工事名称： 長岡技術科学大学（上富岡町）附属図書館（ 期）改修機械設備工事

質 疑 事 項 回 答 書

令和7年7月22日

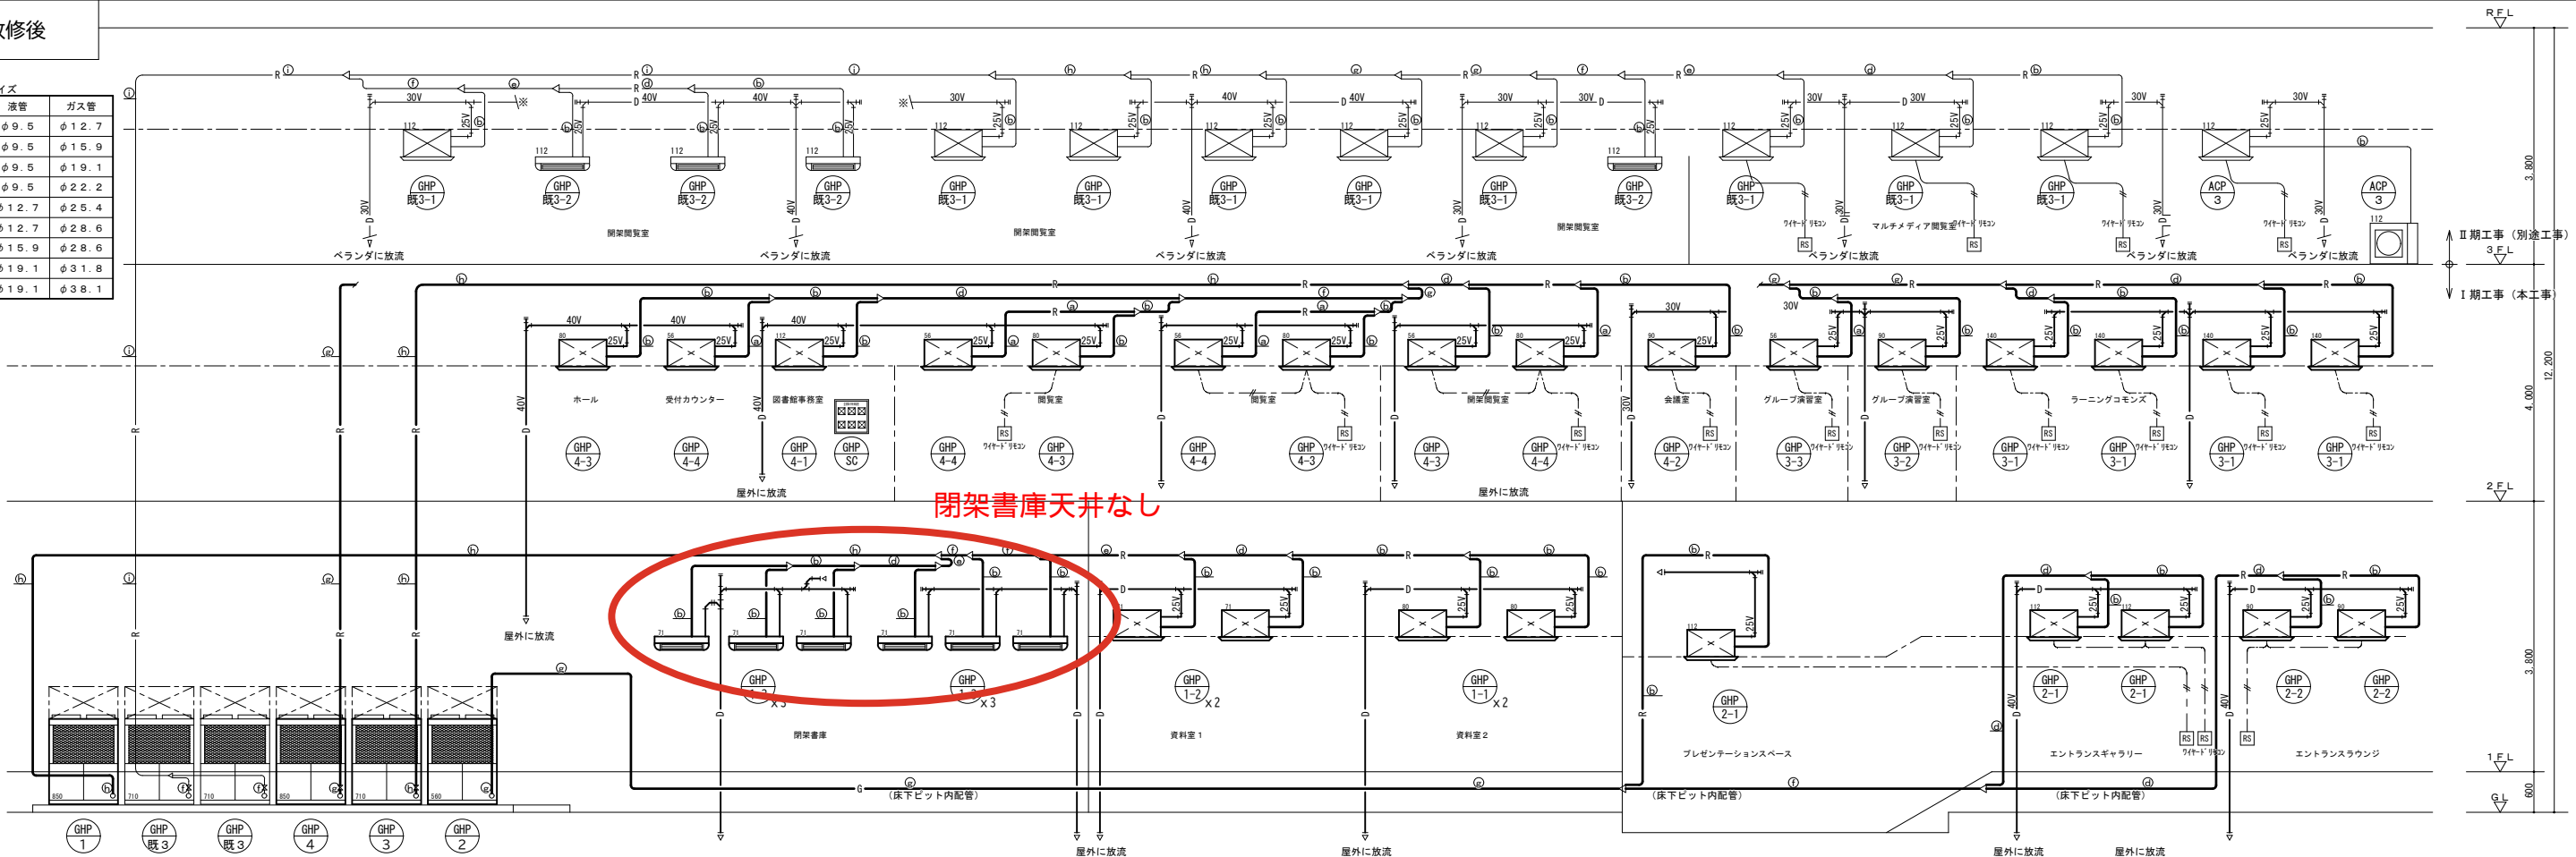
N o	図面番号	質 疑	回 答
1	数量公開の 説 明 書	図面M-04の閉架書庫は改修前と改修後で天井の有無に変更があります。配管、ダクト等の保温や塗装など積算も変わってきます。3.数量書についての記載において、「原則として全数量を公開範囲とする。また、・・・数量を一式としている項目の数量を記載した明細書についても、同様の扱いとする。」明記があります。別紙内訳の一式の数量も公開をお願いいたします。	改修前・改修後ともに天井はありません。 M-04を変更しました。 参考数量に一式の数量を追記しました。
2	細目別内訳 P5	8. ガス設備 A) 新設工事の「ハンドガス栓」と「強化ガスホース」の数量が5個と5本と明記されてありますが、図面M-16では各4と明記があります。図面が正と考えてよろしいでしょうか。	よろしいです。参考数量を変更しました。
